Zienswijze ontwerpbestemmingsplan Plesmanlaan 100 gecoördineerd.

Z/23/3558247

Met deze brief dienen wij een zienswijze in tegen het ontwerpbestemmingsplan Plesmanlaan 100 met bijbehorende ontwerp omgevingsvergunning.

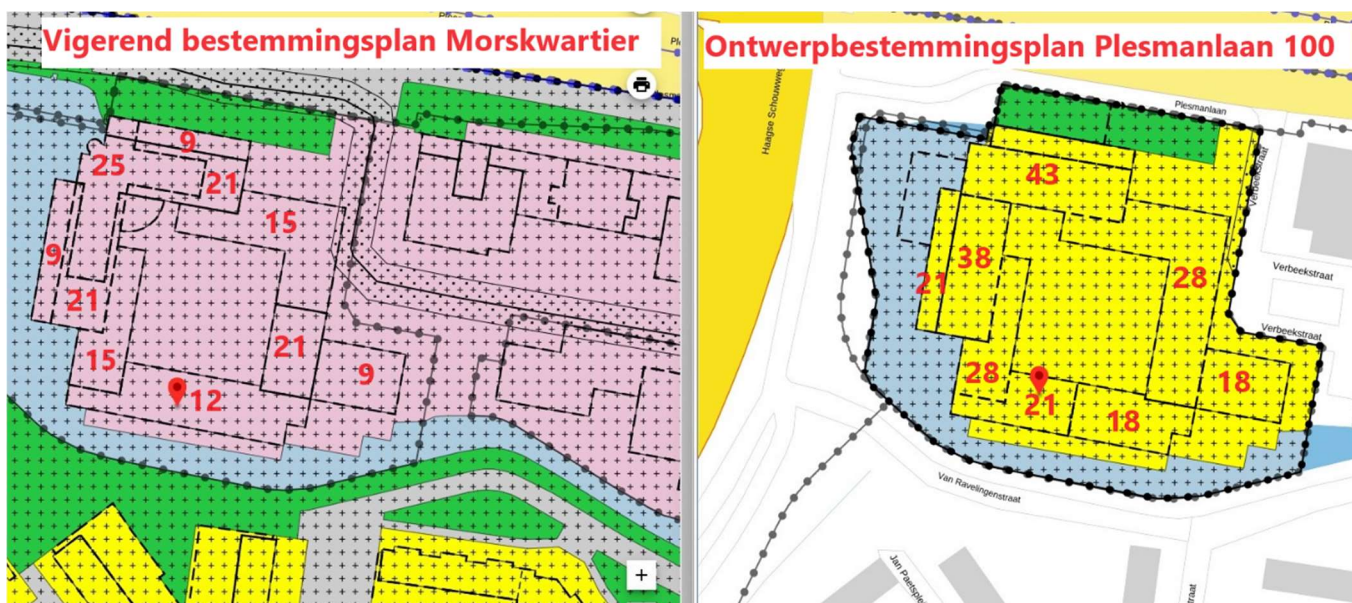
Hieronder hebben wij de verbeelding van het geldende bestemmingsplan 'Morskwartier' en het ontwerpbestemmingsplan 'Plesmanlaan 100' ter vergelijking qua hoogte met elkaar vergeleken. Duidelijk is dat er substantiële toename is van bouwmassa's van de verschillende onderdelen van het gebouw.

Tegen het vergroten van het bouwvolume met extra bouwlagen en met name aan de zijde van de Bockhorst hebben wij grote bezwaren.

Het deel van het pand aan de zijde van de Van Ravelingenstraat (en Bockhorst), waar wij vanuit onze woning op kijken, wordt deels verhoogd van 3 naar 5 bouwlagen ($\pm 16,75$ meter) en voor een groter deel zelfs van 3 naar 6 bouwlagen (± 20 meter). Dit is in totaal bijna een verdubbeling van de huidige bouwmassa (zie ook uitsnede van de geveltekening op pagina 12 van deze zienswijze)

Dit is echter 1 bouwlaag meer dan in de voorwaarde uit artikel 5.2 van de NvU is geregeld.

Wij zijn van mening, dat met deze 6^e bouwlaag niet aan de voorwaarde uit de NvU is voldaan.

Foto 1 (vanuit Van Ravelingenstraat)

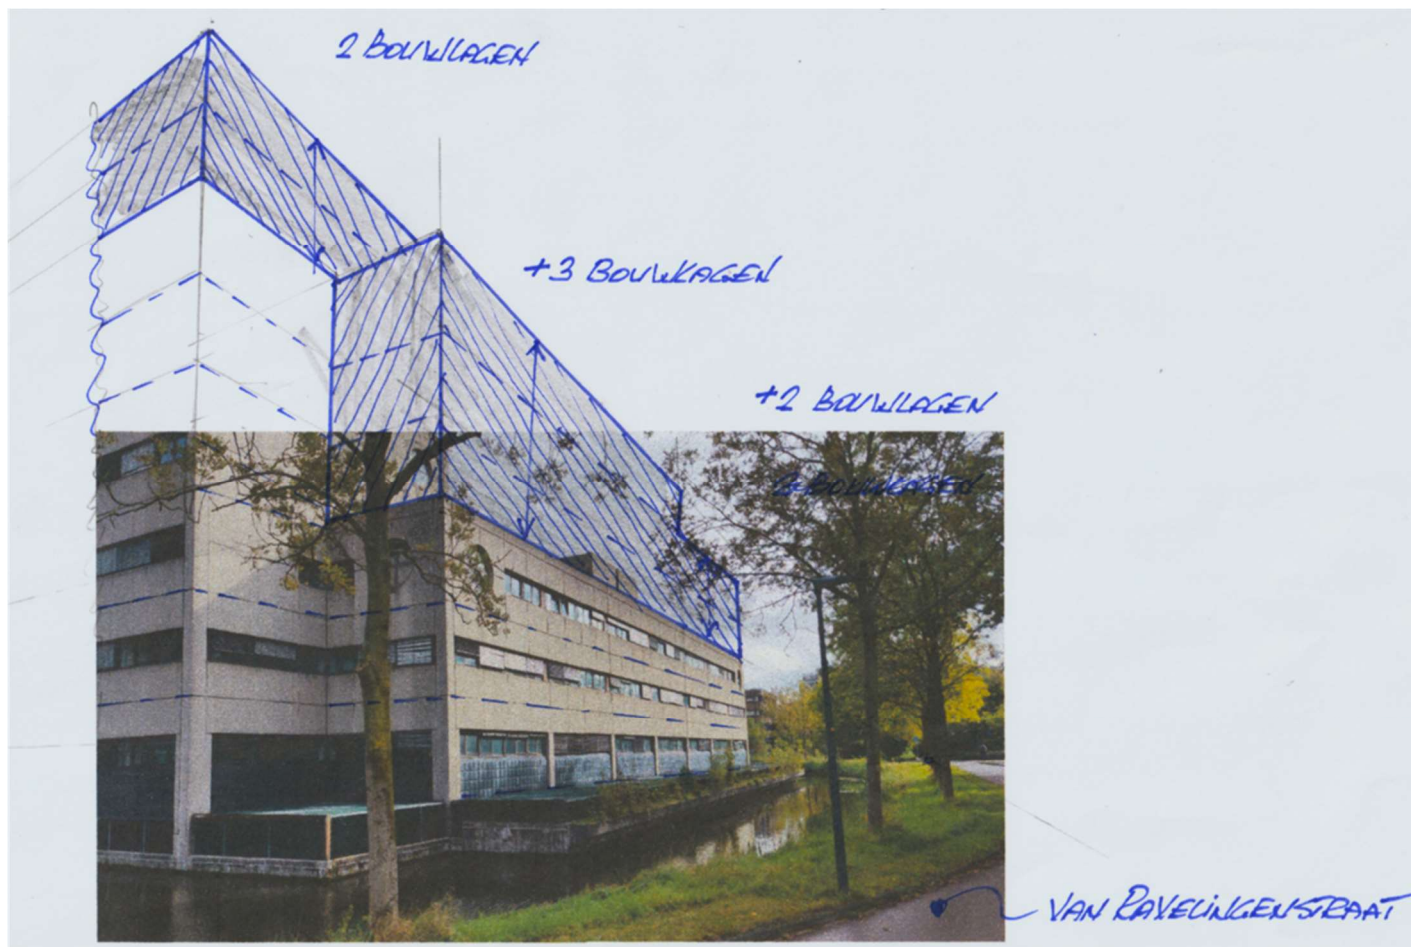
Wij zijn van mening, dat het pand door zijn grote massa een nog grotere impact zal geven op onze woning en de wijk. Een pand, dat door zijn grote bouwmassa en bouwhoogten op geen enkele wijze goed aansluit en een goede overgang is naar de aangrenzende woonwijk met eengezinswoningen en gestapelde woningen met een nokhoogte van ± 10 meter.

Op deze en de volgende pagina hebben wij op een aantal foto's van het bestaande pand Plesmanlaan 100 de extra bouwlagen ingetekend. Het gaat hierbij om de zijde van het pand, dat gericht is naar de Bockhorst en de Van Ravelingenstraat. Aan de hand hiervan willen wij het voor ons ongewenst impact het pand met de extra bouwlagen visueel duidelijk maken. De uitstekende balkons aan de gevel van de betreffende zijn hierbij niet ingetekend. Deze balkons zorgen ervoor, dat het pand naast de extra massa ook dichter bij de woningen wordt gesitueerd.

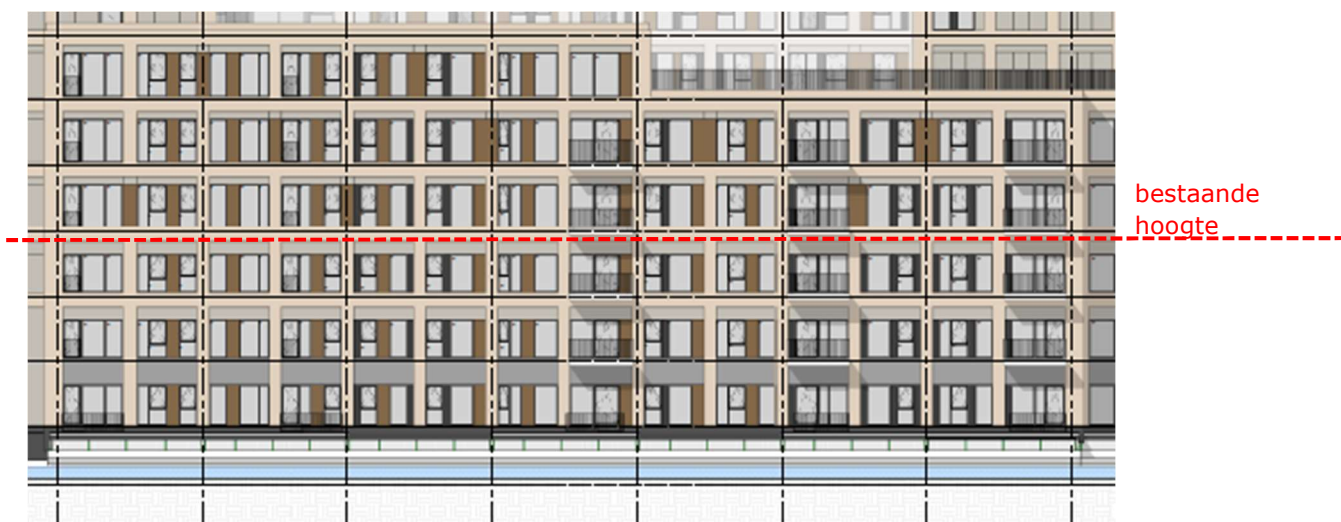
In de gevel richting de Bockhorst worden ramen en balkons richting de wijk en dus ook onze woning gesitueerd (zie onderstaand gevelfragment). Door nog eens 2 tot 3 extra bouwlagen te realiseren neemt het zicht op het pand en de extra inkijk op onze woning nog meer toe. Met name omdat de ramen en balkons op grotere hoogte zijn gelegen. Dit geeft voor ons een onacceptabele aantasting van onze privacy en woongenot. Op de onderstaande afbeelding hebben wij met de rode lijn de bestaande hoogte van dit deel van het pand aangegeven. Hetgeen boven deze lijn ligt is extra bouwmassa.

Wij dienen een zienswijze in tegen alle balkons, die in de richting van de wijk en dus ook onze woning gesitueerd en verzoeken u afdoende bouwkundige maatregelen te treffen om geluidsoverlast vanaf het dakterras te voorkomen.
